ZWEIGLEISIGER AUSBAU DER POTTENDORFER LINIE

Abschnitt Hennersdorf - Münchendorf

ÄNDERUNGSPROJEKT 2018

Allgemeines

2.4.9 PROJEKTMODIFIKATION 223 - VERSCHIEBUNG LÄRMSCHUTZWAND NACH AUßEN (KM 17,610 – KM 17,982)

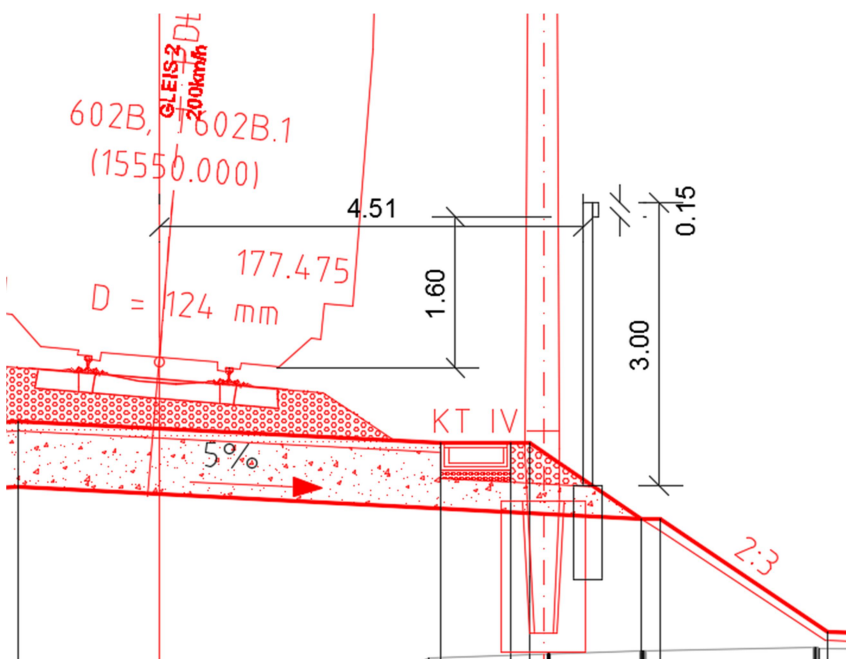
Für die Verlegung eines Kabeltroges l.d.B. wird der Streckenquerschnitt angepasst und die Lärmschutzwand nach außen verschoben.

Abbildung 1: Auszug aus dem Lageplan zu den Landschaftshügeln im Bereich der Linienverbesserung (ca. km 10,7 – km 11,5)

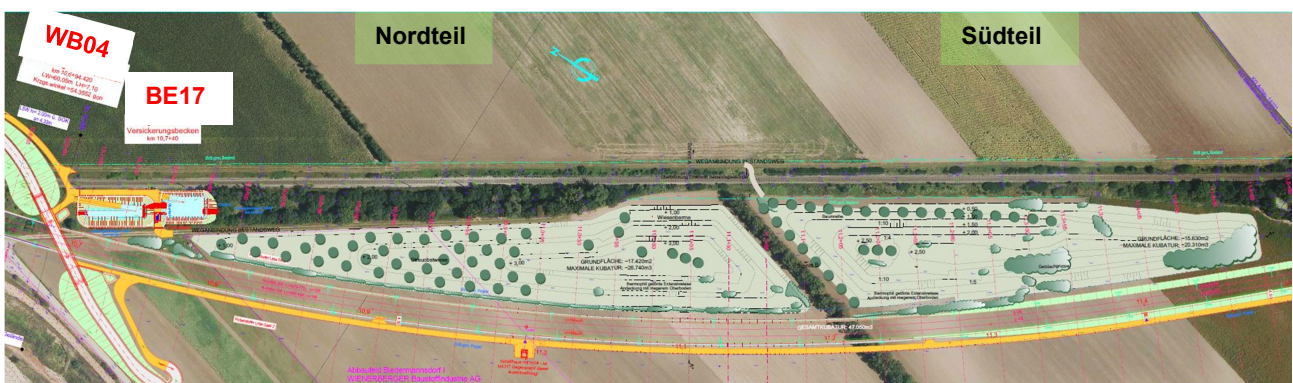
8.1.1 PROJEKTMODIFIKATION 106 - HERSTELLUNG ZWEIER LANDSCHAFTSHÜGEL IM BEREICH DER LINIENVERBESSERUNG (CA. KM 10,7 – KM 11,5):

Die Struktur der Oberfläche (oberste 50 cm) wird der Struktur rekultivierter Flächen entsprechen, also nicht zu stark verdichtet sein.

Die detaillierte Ausführung dieser Landschaftshügel (LH1 und LH2) ist im Bericht zur landschaftspflegerischen Begleitplanung (Einlage 000-300) zu finden. Sie sind in der Einlage 000-301 dargestellt.
